一般社団法人日本建築板金協会
事務局

第45回 全国建築板金競技大会
「技能競技の部 (ZIC)」 課題への質問と回答①②

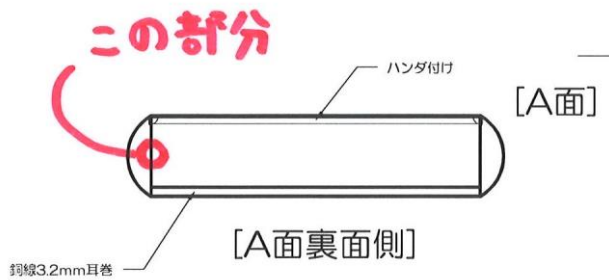
<質問 技能競技①>

上図、A面裏面側の丸印部分について“ハンダ付け”は必要でしょうか。

丸印部分の“ハンダ付け”は必要です。

[D-D'詳細図]

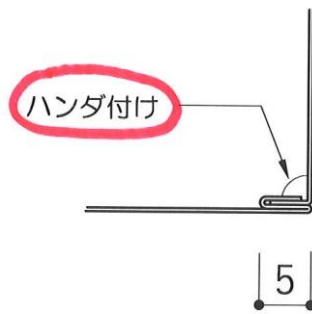
上図、D-D' 詳細図丸印部分の“ハンダ付け”指示について、“ハンダ付け”不可ではないか。

大変失礼いたしました、丸印部分の“ハンダ付け”指示は誤りでした。

当該部分の“ハンダ付け”は“ハンダ付け無し”に訂正となります。

本修正に伴い図面を差し替えた課題図書を本回答と併せ配信するとともに、全板連グループのウェブサイトに掲載中の課題図書データも修正いたしました。
